REF No. 管理No.	QS FA 2162-P001

PARTS MODIFICATION LIST

2162-662

REASON 変更理由	Bフレキ整理用 To improve FPC-B arrangement			COMMON MODEL 共通機種	2162-Series	
Previous	- - - - - -	- -	- -	9384-2190-50		New

Parts List P. 13

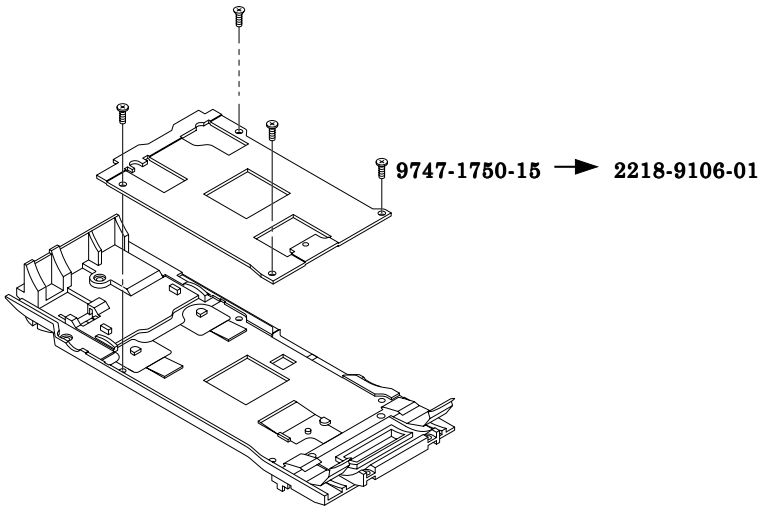
REASON 変更理由	圧着板とねじの干渉防止 To prevent contact between the pressure plate and the screw			COMMON MODEL 共通機種	2162-Series	
Previous	9747-1750-15	→○	× ←	2218-9106-01		New

Parts List P. 13

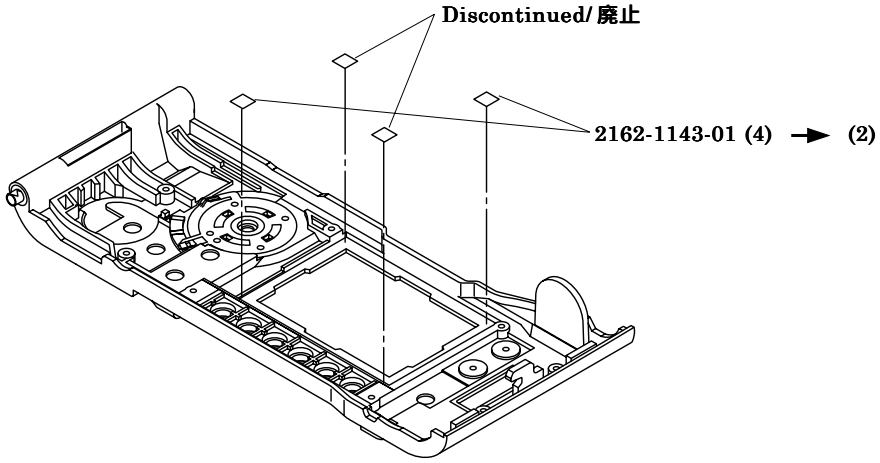
REASON 変更理由	コストダウン To cut cost			COMMON MODEL 共通機種	2162-Series
Previous	2162-1143-01	– –	– –	2162-1143-01	New

Parts List P. 2

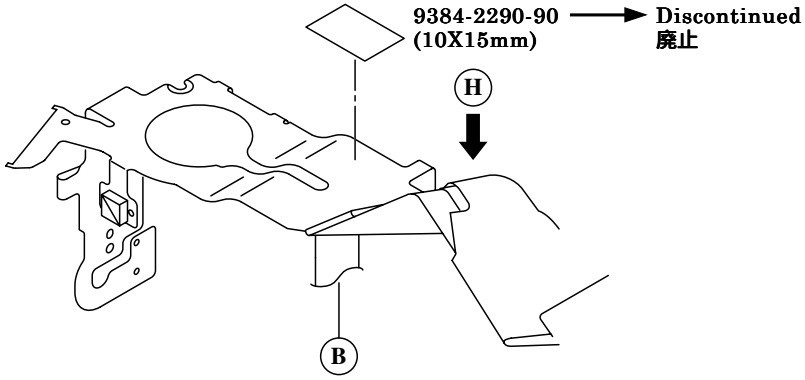
REASON 変更理由	コストダウン To cut cost			COMMON MODEL 共通機種	2162-Series
Previous	9384-2290-90	——	——	————————	New

Parts List P. 12

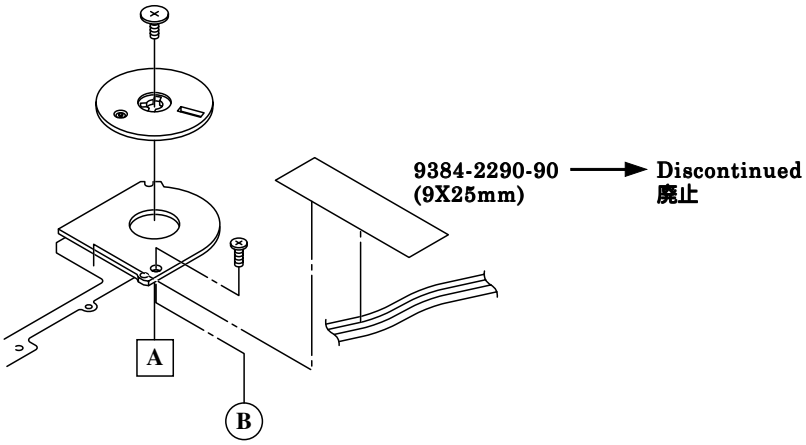
REASON 変更理由	コストダウン To cut cost			COMMON MODEL 共通機種	2162-Series
Previous	9384-2290-90	——	——	————————	New

Parts List P. 1

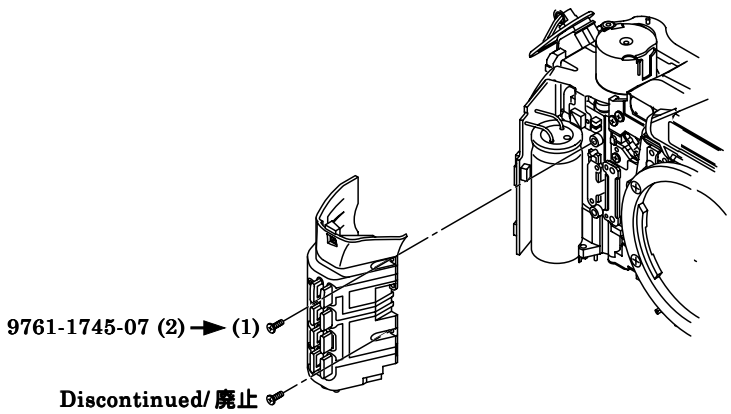
REASON 変更理由	コストダウン To cut cost			COMMON MODEL 共通機種	2162-Series
Previous	9761-1745-07	——	——	———————	New

9761-1745-07 (2) → (1)

Parts List P. 1

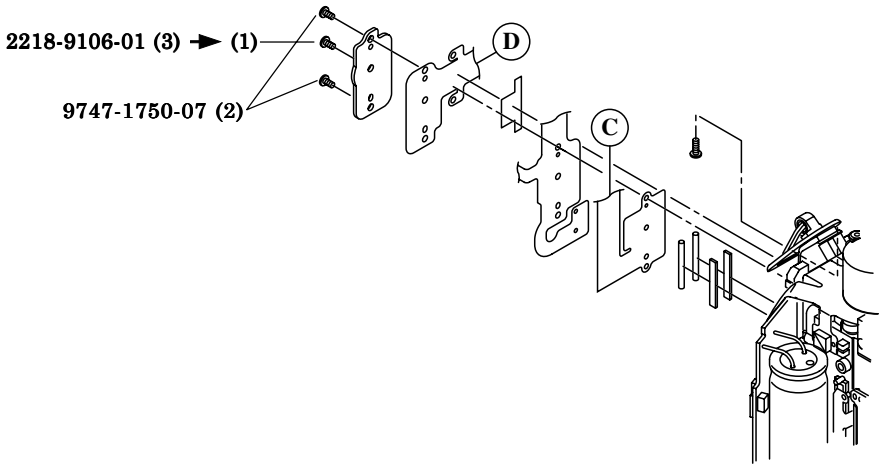
REASON 変更理由	コストダウン To cut cost			COMMON MODEL 共通機種	2162-Series
Previous	2218-9106-01	→○	○ ←	9761-1745-07	New

Parts List P. 13

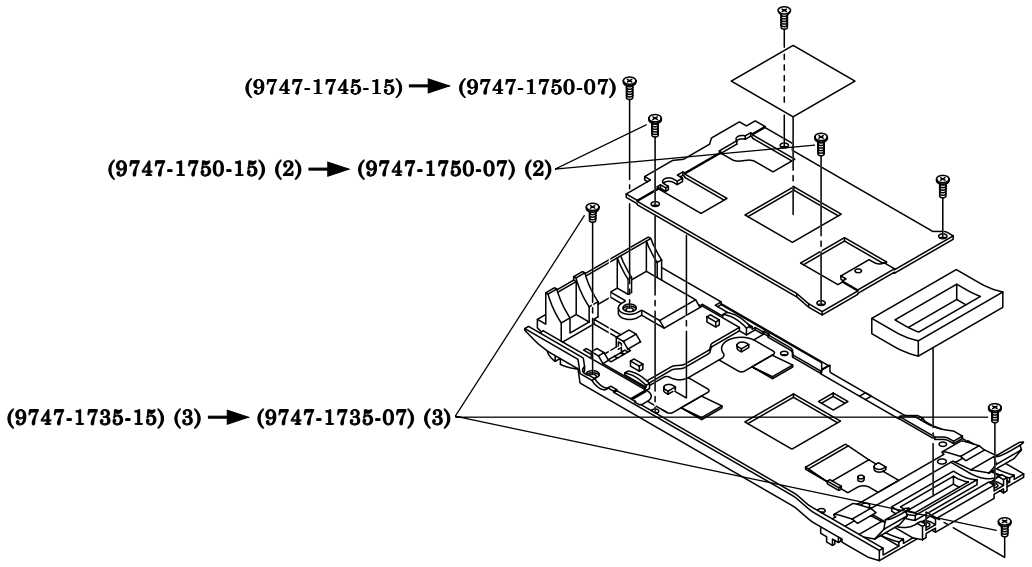
REASON 変更理由	コストダウン To cut cost			COMMON MODEL 共通機種	2162-Series
Previous	9747-1735-15	→○	○ ←	9747-1735-07	New
Previous	9747-1745-15	→○	○ ←	9747-1750-07	New
Previous	9747-1750-15	→○	○ ←	9747-1750-07	New

Parts List P. 9

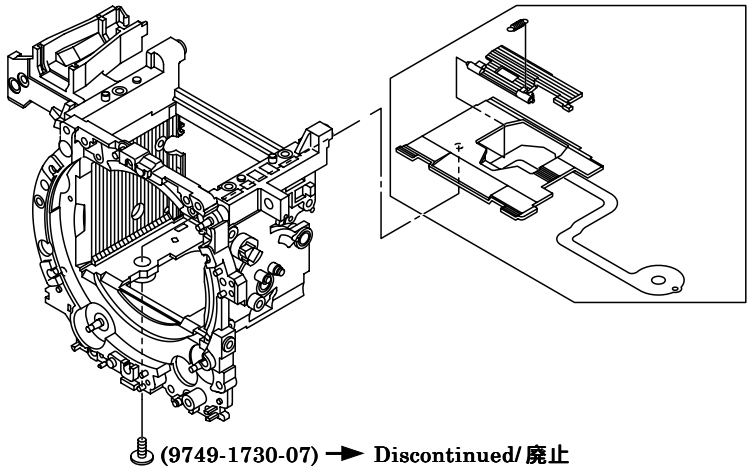
REASON 変更理由	コストダウン To cut cost			COMMON MODEL 共通機種	2162-Series
Previous	9749-1730-07	——	——	————————	New

(9749-1730-07) → Discontinued/廃止

Parts List P. 2

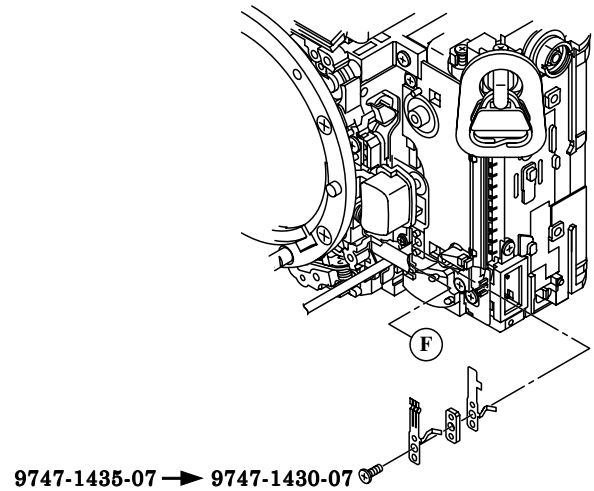
REASON 変更理由	コストダウン To cut cost			COMMON MODEL 共通機種	2162-Series
Previous	9747-1435-07	→○	○←	9747-1430-07	New

9747-1435-07 → 9747-1430-07

Parts List P. 2

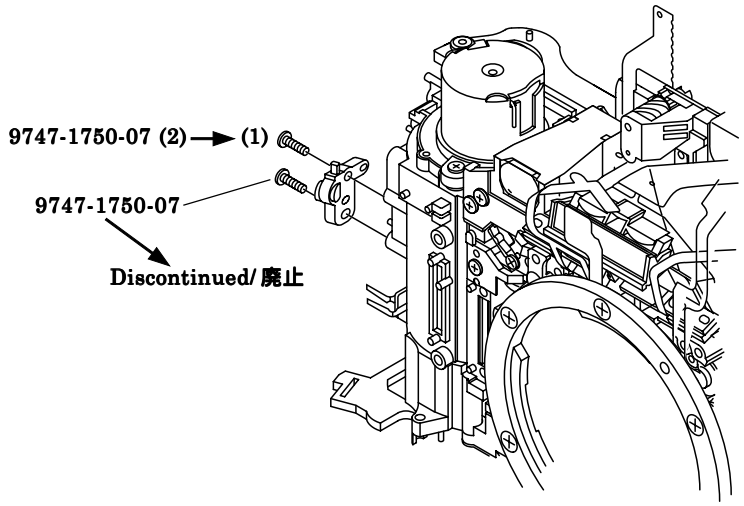
REASON 変更理由	コストダウン To cut cost			COMMON MODEL 共通機種	2162-Series
Previous	9747-1750-07	——	——	———————	New

Parts List P. 6

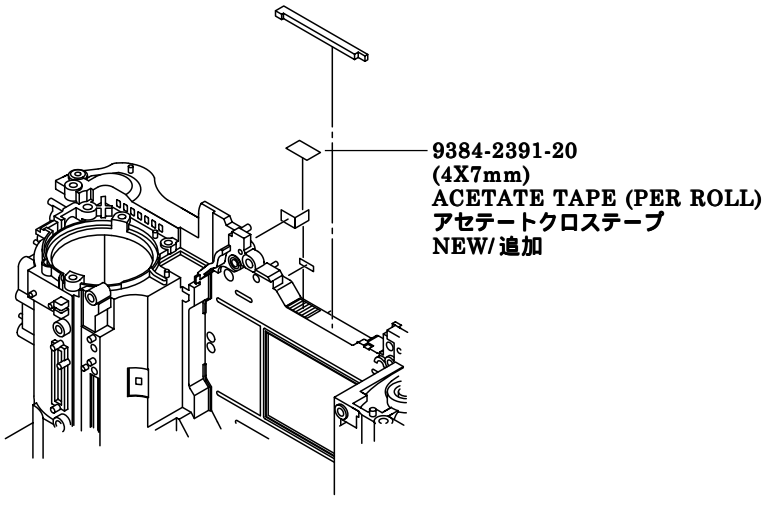
REASON 変更理由	光漏れ防止 To prevent light leak			COMMON MODEL 共通機種	2162-Series
Previous	———————	——	——	9384-2391-20	New

Parts List P. 5

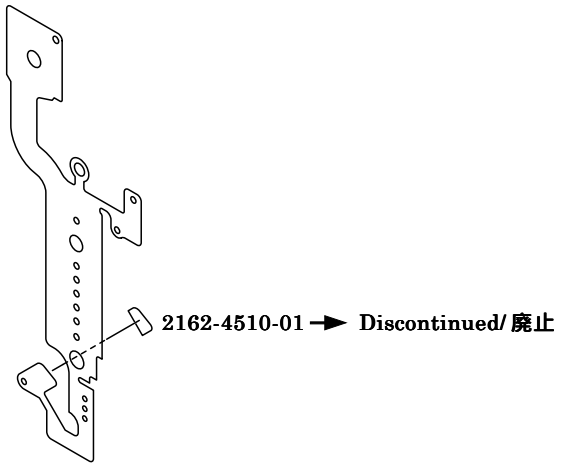
REASON 変更理由	コストダウン To cut cost			COMMON MODEL 共通機種	2162-Series
Previous	2162-4510-01	——	——	————————	New

Parts List P. 1

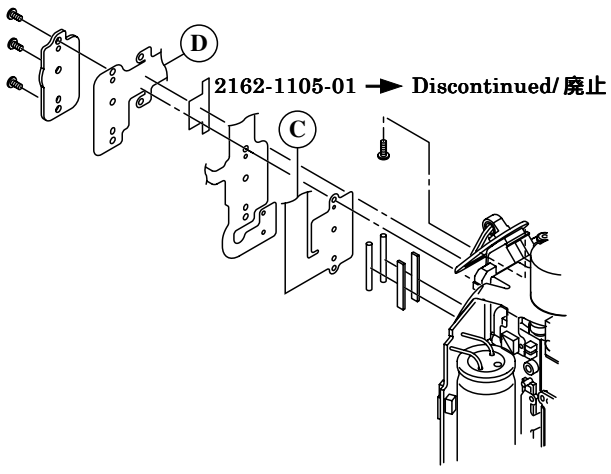
REASON 変更理由	コストダウン To cut cost			COMMON MODEL 共通機種	2162-Series
Previous	2162-1105-01	——	——	————————	New

Parts List P. 1

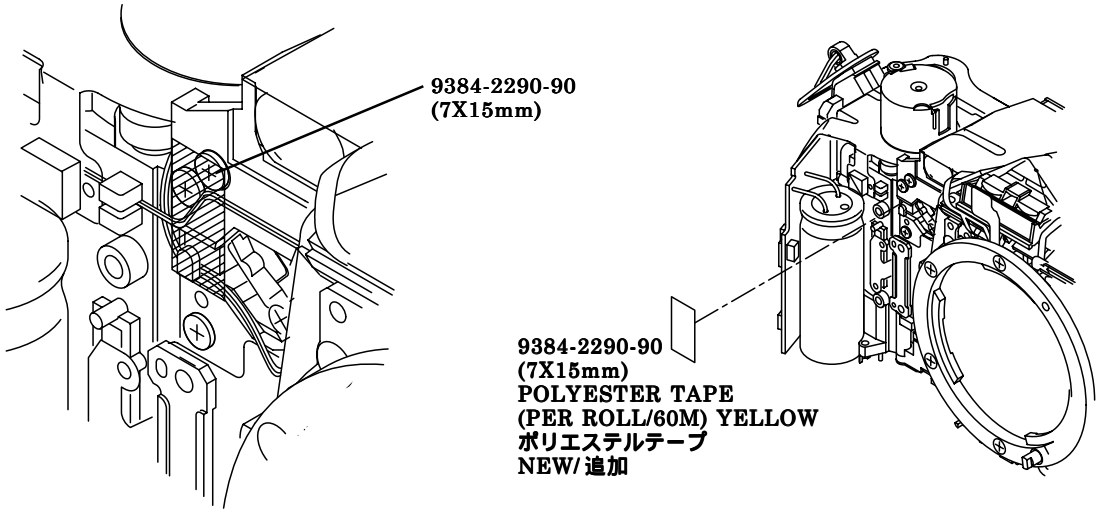
REASON 変更理由	リード線整理 To protect wires			COMMON MODEL 共通機種	2162-Series
Previous	――――――	――	――	9384-2290-90	New

9384-2290-90
(7X15mm)
POLYESTER TAPE
(PER ROLL/60M) YELLOW
ポリエステルテープ
NEW/追加

Parts List P. 11, 12

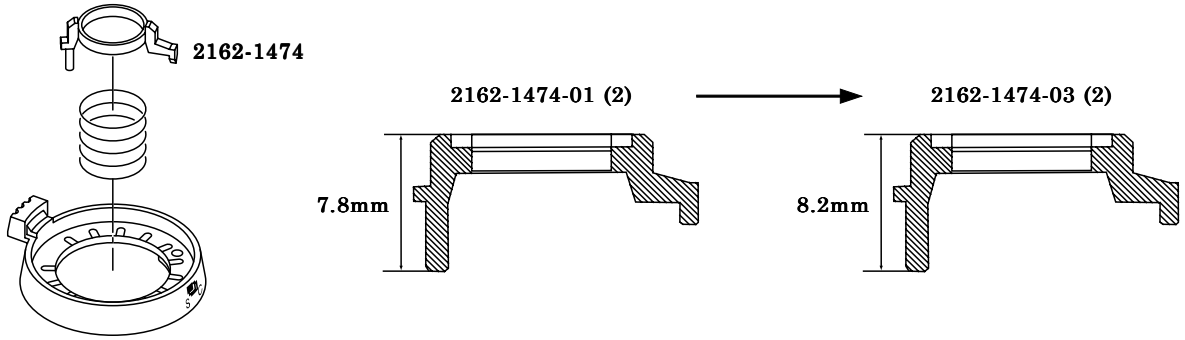
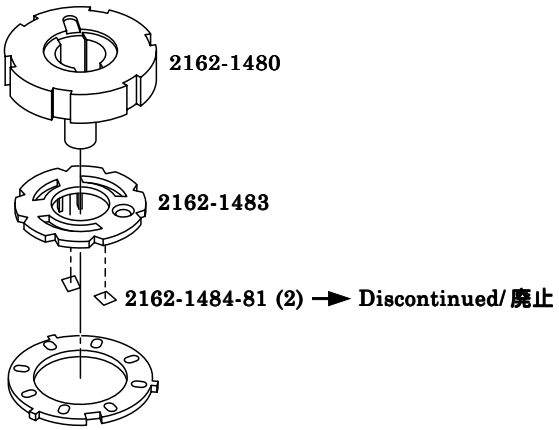
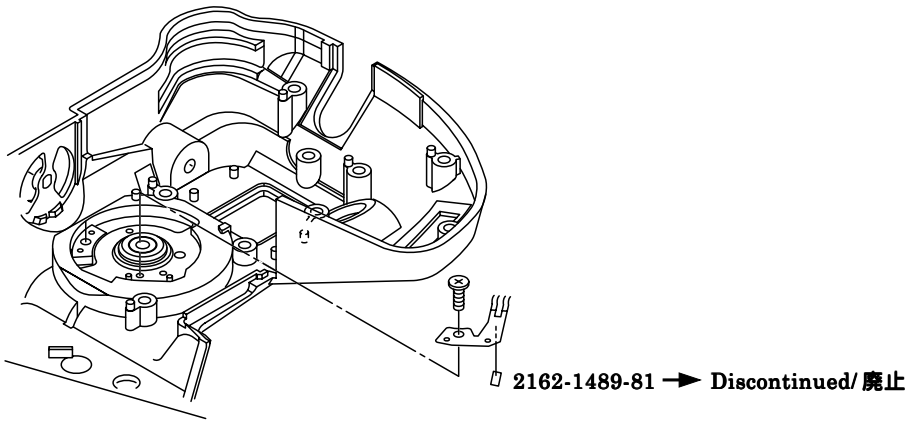
REASON 変更理由	生産都合 For efficient production			COMMON MODEL 共通機種	2162-Series
Previous	2162-1474-01	→×	× ←	2162-1474-03	New

Interchangeability as a set/セットでの互換性	Previous	→○	○ ←	New

Parts List P. 2

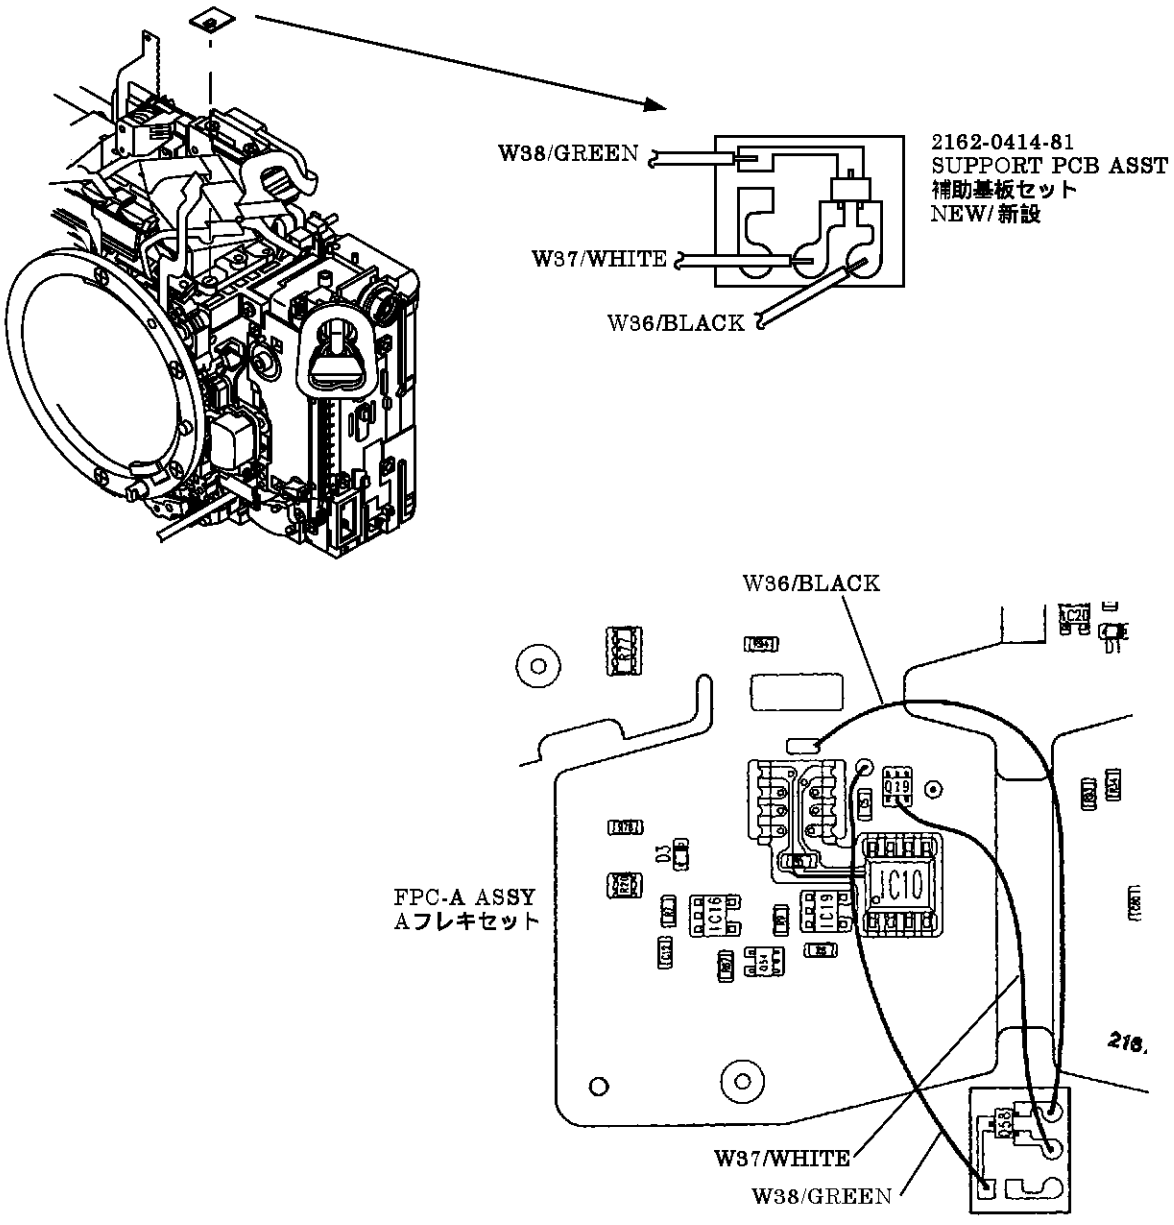
REASON 変更理由	AF合焦せずの改善 To ensure focus operation.			COMMON MODEL 共通機種	2162-Series
Previous	————	——	——	2162-0414-81	New
Previous	————	——	——	(9391-0807-00):W36	New
Previous	————	——	——	(9391-0807-09):W37	New
Previous	————	——	——	(9391-0807-05):W38	New

Parts List P. 1, 6

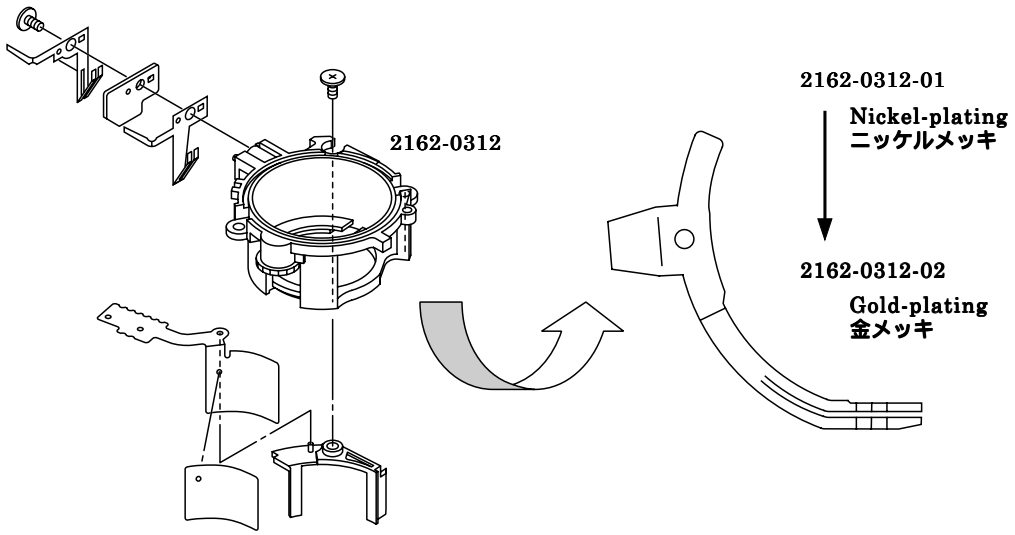
REASON 変更理由	電池接片の接触効率の改善 To ensure battery contact conductivity.	COMMON MODEL 共通機種	2162-Series

Previous	2162-0122-01	→×	× ←	2162-0122-02	New

Previous	2162-0312-01	→×	× ←	2162-0312-02	New

2162-0122-01
Nickel-plating
ニッケルメッキ

2162-0122-02
Gold-plating
金メッキ

2162-0312-01
Nickel-plating
ニッケルメッキ

2162-0312-02
Gold-plating
金メッキ

Interchangeability as a set/セットでの互換性	Previous	→○	× ←	New

Parts List P. 6

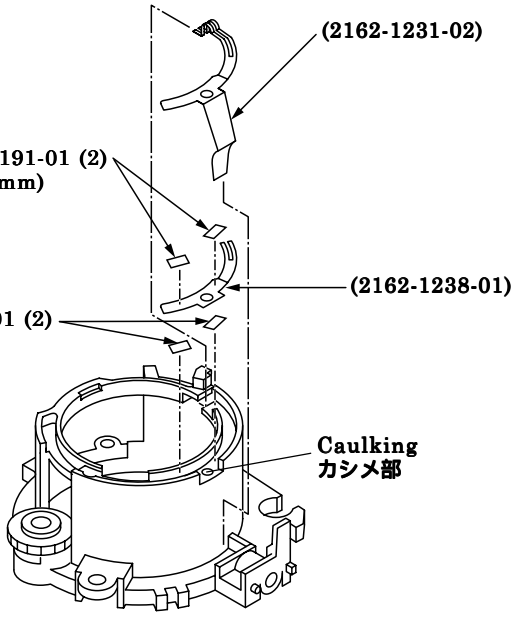
REASON 変更理由	サービス供給 Supplied as spare part.			COMMON MODEL 共通機種	2162-Series
Previous	2162-0312-02	——	——	2162-0312-02	New
Previous	———————	——	——	(2162-1231-02)	New
Previous	———————	——	——	(2162-1238-01)	New
Previous	———————	——	——	9384-2191-01	New

Cut off the caulked part of #0312 to release #1231.
Affix #1238 then #1231 with double-faced tape.
・2162-0312 のカシメ部 (カシメ部のみ、軸は残す) を
カッター等でカットし、2162-1231 を取り外す。
・両面テープで 2162-1238 および 2162-1231 を貼り付ける。

Parts List P. 7

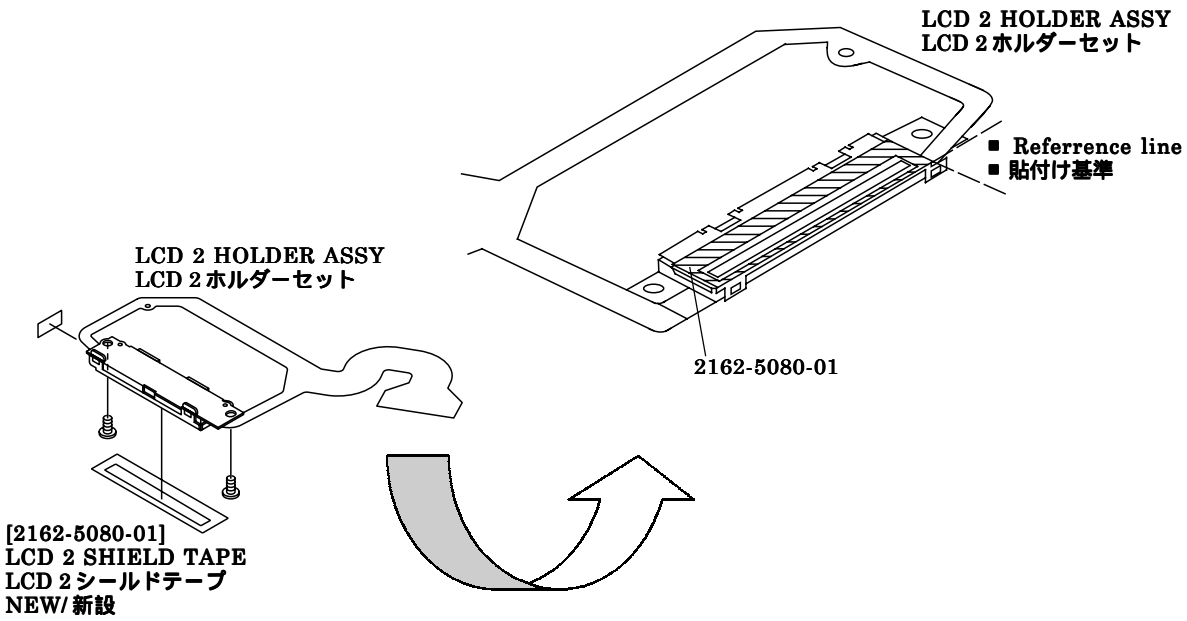
REASON 変更理由	インファインダーからの光漏れ（ゴースト）防止 To prevent light leak of in-finder LCD backlight.			COMMON MODEL 共通機種	2162-Series	
Previous	――――――	――	――	[2162-5080-01]		New

Parts List P. 9

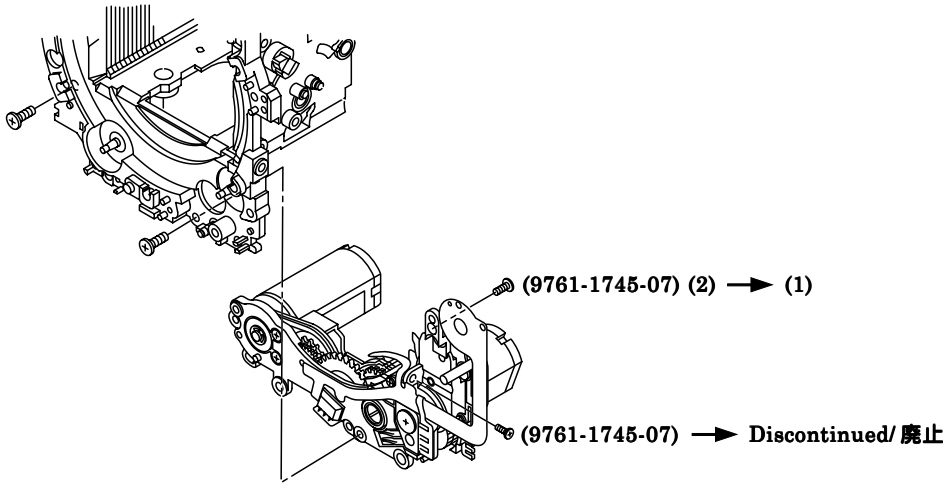
REASON 変更理由	コストダウン To cut cost			COMMON MODEL 共通機種	2162-Series
Previous	9761-1745-07	——	——	————————	New

Parts List P. 8

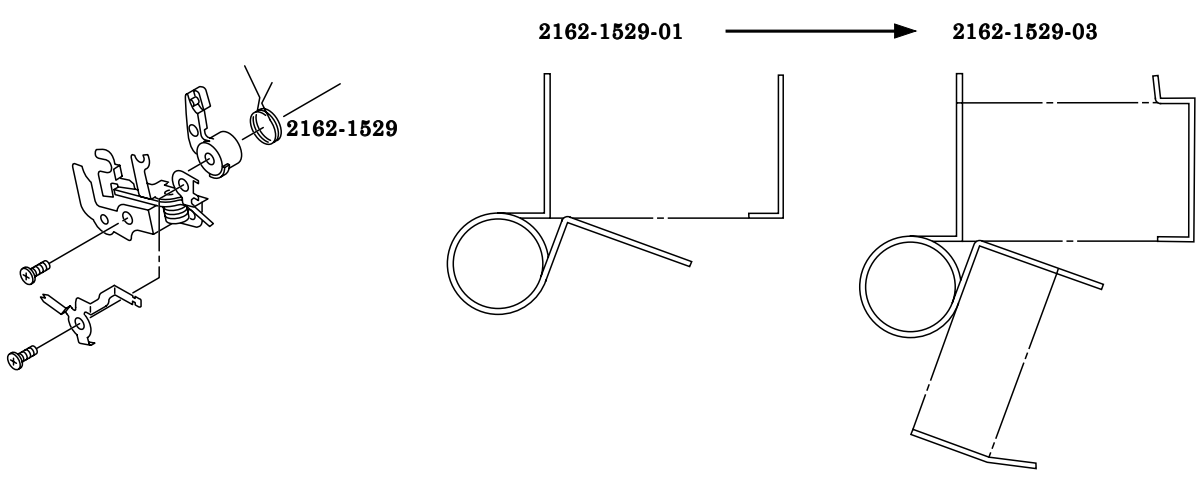
REASON 変更理由	ショート防止 To prevent short-circuit			COMMON MODEL 共通機種	2162-Series
Previous	2162-1529-01	→○	×←	2162-1529-03	New
